Modulo per la presentazione delle osservazioni per i piani/programmi/progetti sottoposti a procedimenti di valutazione ambientale di competenza statale

Codice procedura (ID_VIP/ID_MATTM) 5953

Oggetto: Deposito GNL nel porto di Napoli

Figura 1. Variazione percentuale degli indicatori del dominio Salute rispetto al valore Italia per regione. Ultimo anno disponibile (a).

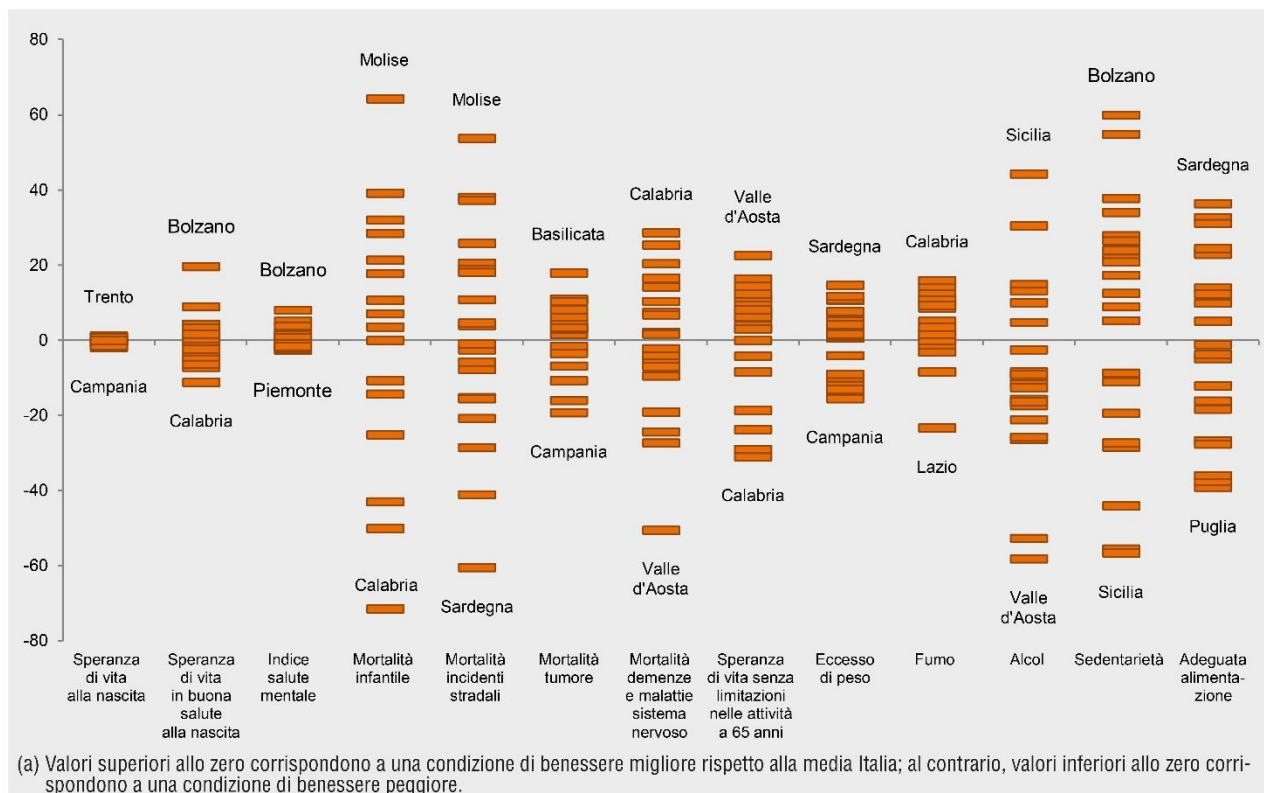
I dati sanitari reali contraddicono l'analisi del Promotore, il quale sostiene che la situazione epidemiologica della realtà di Napoli Orientale non è dissimile dal resto della Provincia e della Regione, che peraltro presentano elementi di criticità dal punto di vista epidemiologico.

Figura 4. Dati relativi all'SMR nei quartieri di Napoli. Il quartiere di San Giovanni a Teduccio (indicato con il numero 9) mostra dati riguardanti l'SMR molto oltre la media cittadina.

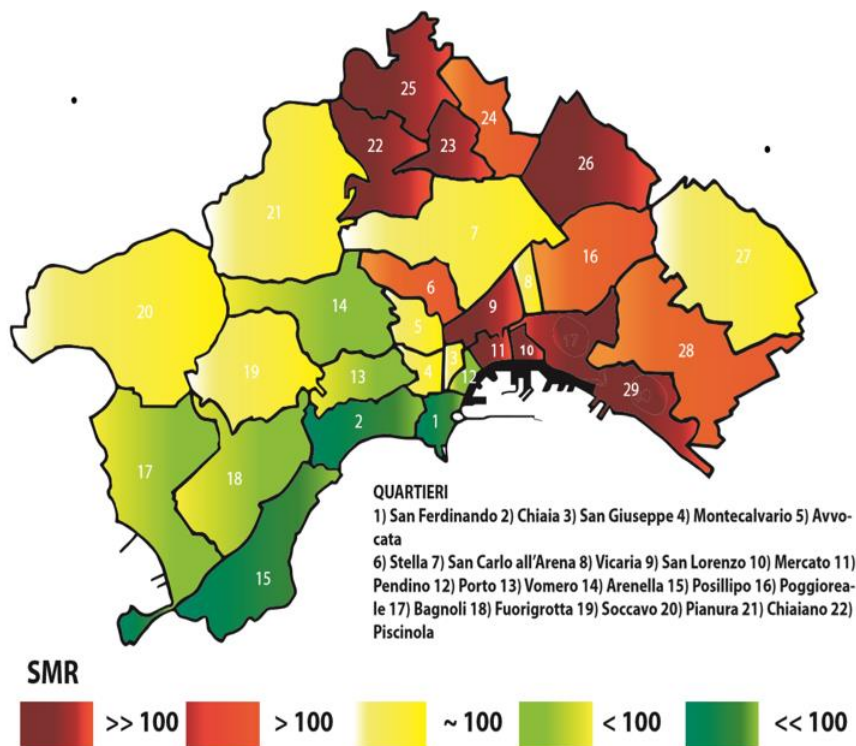
- Dall'indagine si evince, come è possibile osservare dalle Figure 6 e 7 (riportanti i dati cumulativi del periodo analizzato), che San Giovanni a Teduccio occupa il penultimo posto per i maschi, dopo Miano, ed il terzultimo posto dopo Miano e San Lorenzo per le femmine.

Figura 5. Dati relativi all'SMR nei quartieri di Napoli. San Giovanni a Teduccio presenta sempre un SMR molto superiore a 100 attestandosi in questo caso a 118, con un andamento che appare peggiorativo nel tempo.

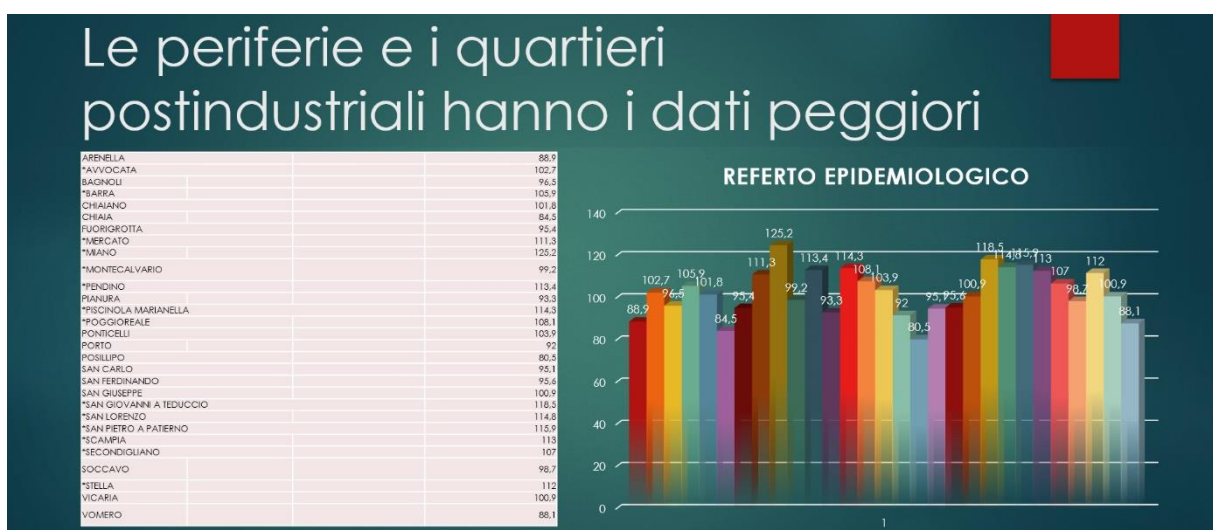
- In più, lo stesso studio ha analizzato le curve di sviluppo durante lo stesso periodo per osservare eventuali segni di miglioramento o peggioramento.
- I grafici elaborati dal prof. Dario Bruzzese della Federico II, mostrano non solo una costante posizione al di sopra della media cittadina per quanto riguarda l'eccesso di mortalità, ma soprattutto delle tendenze al peggioramento (vedi Figura 5).

Figure 6. e 7. Andamento SMR relativo al periodo 2009/2017 nei quartieri di Posillipo e San Giovanni a Teduccio.

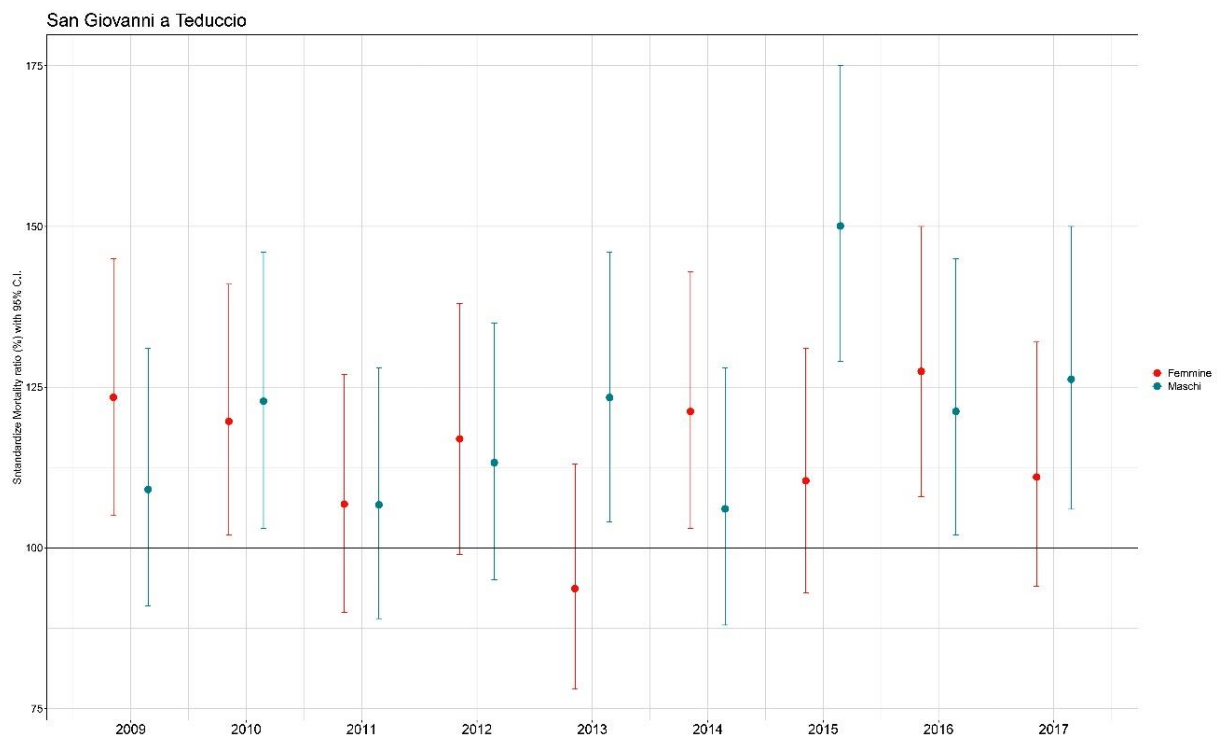
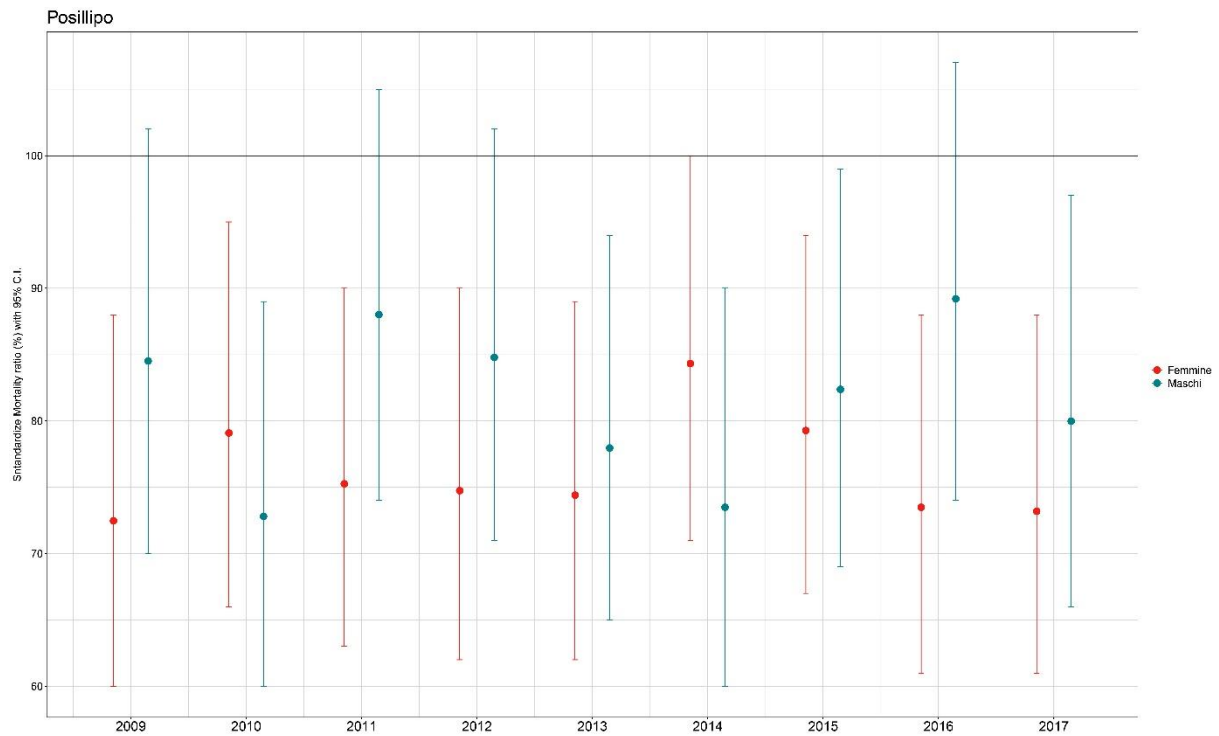
Dalla comparazione dei dati epidemiologici del quartiere di Posillipo, il quale mostra dati ottimali, con quelli di San Giovanni a Teduccio emerge in maniera evidente il divario tra le due realtà dovuto ad un alto tasso di inquinamento di quest'ultimo.

Figura 8. Il Distretto 32 di cui è parte San Giovanni a Teduccio è collocato al secondo posto per mortalità da tumore (RENCAM 2004-2005).

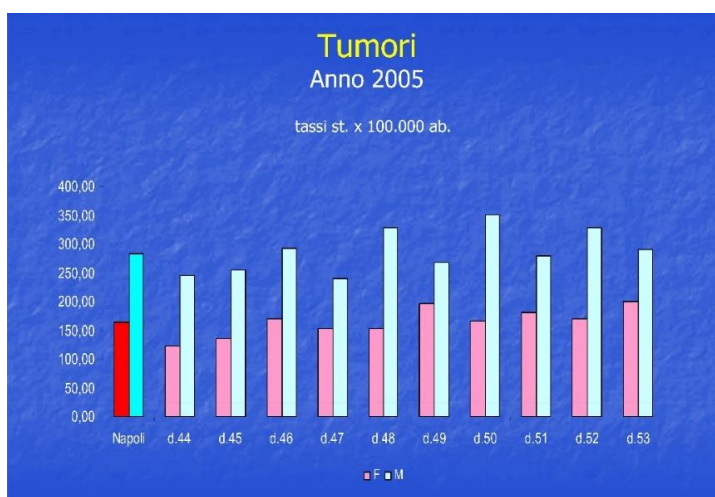
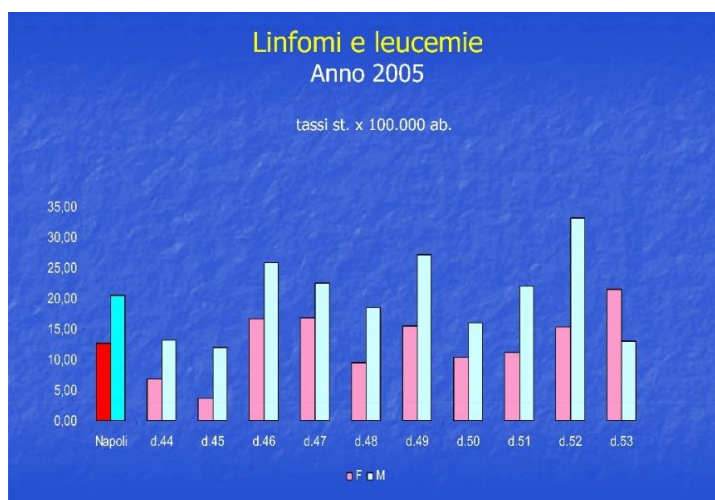
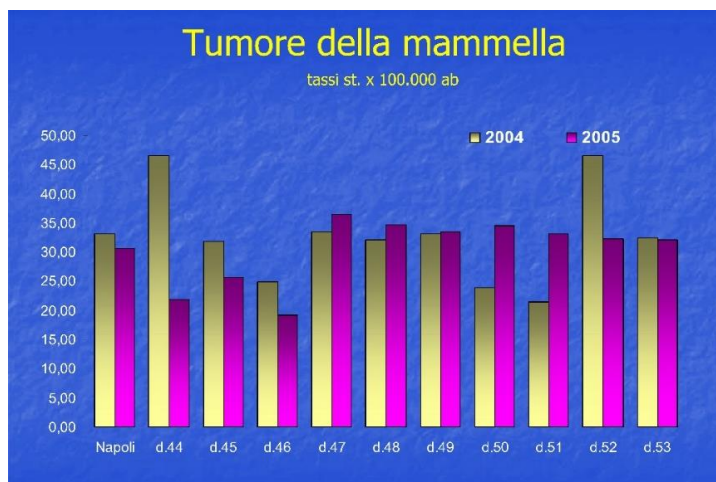
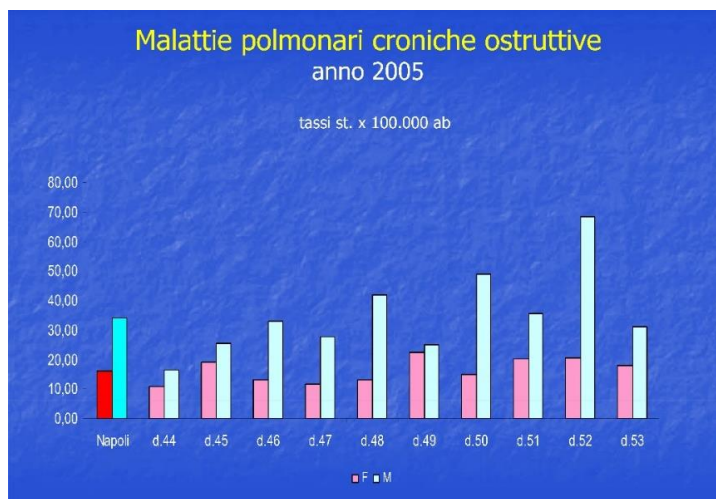
Come risulta del tutto evidente dai grafici si rileva che San Giovanni a Teduccio e le aree limitrofe presentano un quadro di allarme sanitario sia per mortalità generale sia per incidenza di malattie ad alta letalità. Bisogna quindi interrogarsi sulle cause e nel caso di San Giovanni la motivazione principale per spiegare l'eccesso di mortalità e di patologie specifiche è l'inquinamento. L'area orientale ha purtroppo una storia secolare di convivenza con gli impianti inquinanti ad alta nocività causata negli anni scorsi dalla raffinazione ed attualmente dallo stoccaggio e distribuzione di enormi quantitativi di carburante. Gli impianti partono dalla linea di costa e si snodano verso il territorio circostante. Tali attività hanno prodotto un tale cumulo di sostanze inquinanti nell'area per i quali effetti devastanti sono state previste operazioni di bonifica di una vastissima area di circa 830 ettari. L'area di progetto rientra nel perimetro del SIN di «Napoli Orientale». Allo stato le operazioni di bonifica non risultano siano state eseguite in maniera massiccia e i terreni da bonificare sono ancora la parte preponderante del SIN.

Figura 12. L'area del progetto GNL ricade all'interno del SIN Napoli Orientale (n°2 nella mappa ISPRA Istituto Superiore per la Ricerca e Protezione Ambientale 2021).

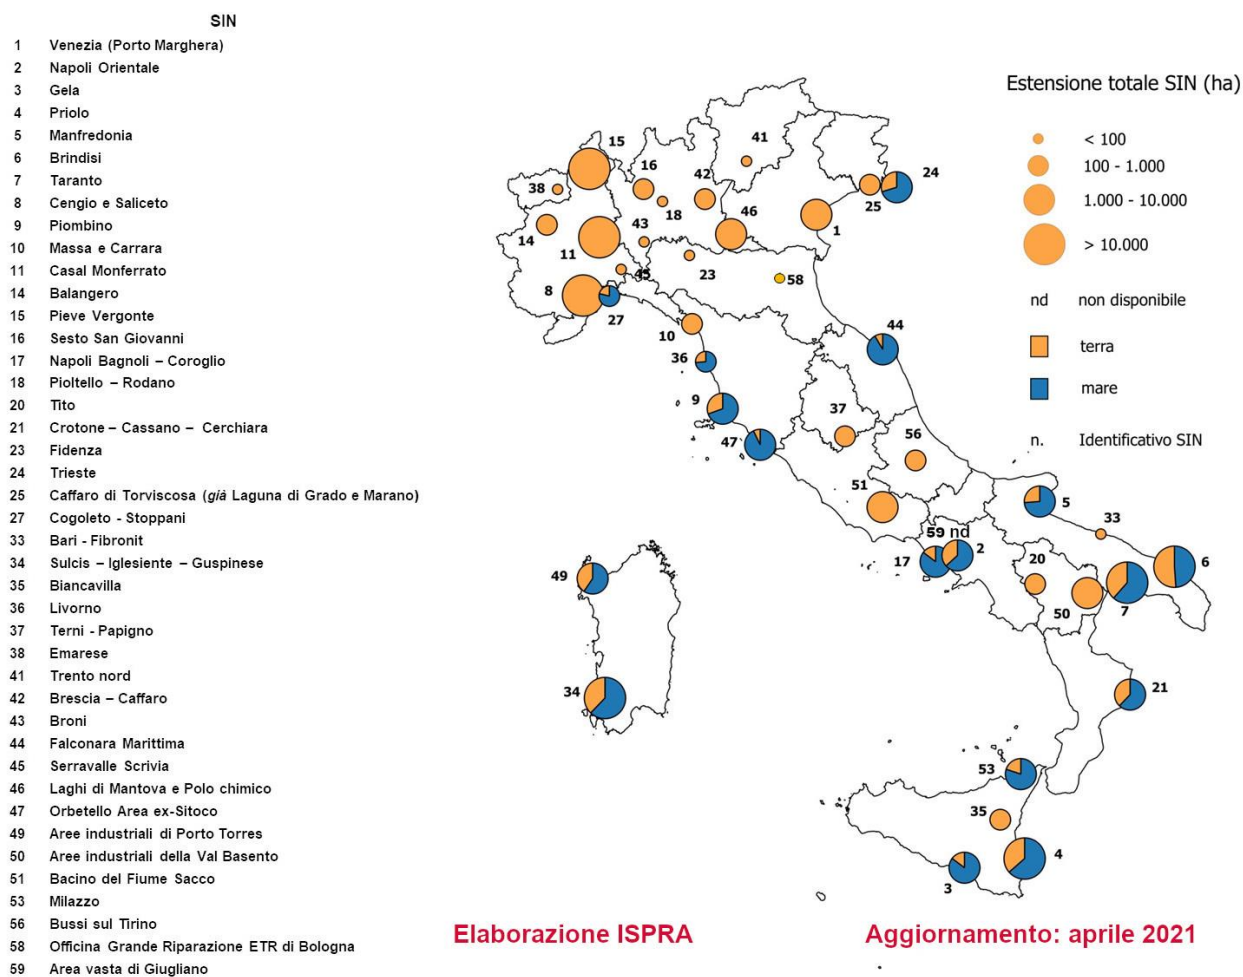
Come descritto nello stesso documento di Sintesi non Tecnica dello studio di impatto ambientale, paragrafo 1.4.1 Inquadramento Territoriale, il Promotore rileva che:

Figure 13 e 14. Inquinamento del suolo della falda e del mare del SIN Napoli Orientale (prof. Franco Ortolani)

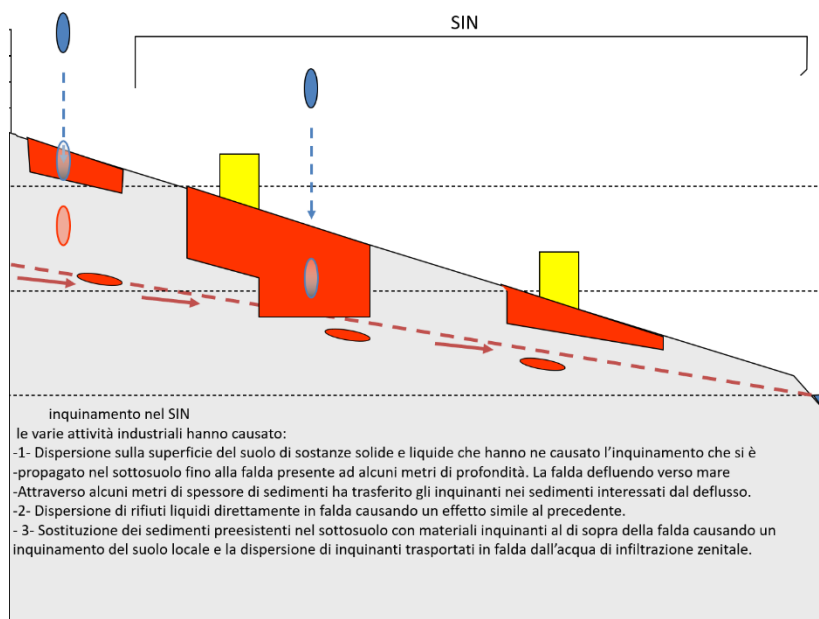
Le immagini che seguono (fig. 13 e 14), furono realizzate dal prof.⁴⁵ Franco Ortolani e documentano l'inquinamento del sottosuolo, della falda e del mare del SIN Napoli Orientale.
